改善箇所説明図

基準不適合発生箇所

運転者席及び助手席の
座席ベルト・バックル
(カバーを外し分解した写真)

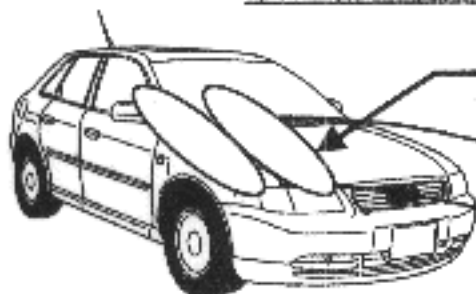
(不具合品)

ダンパウエイト無

運転者席及び助手席の座席ベルトにおいて、バックルの構造に不適切なものがあるため、前面衝突時等極端に大きな荷重を受けた場合、ベルトがはずれて乗員を拘束できなくなるおそれがある。

ダンパウエイト付

(対策品)

運転者席及び助手席の座席ベルト・バックルを対策品と交換する。
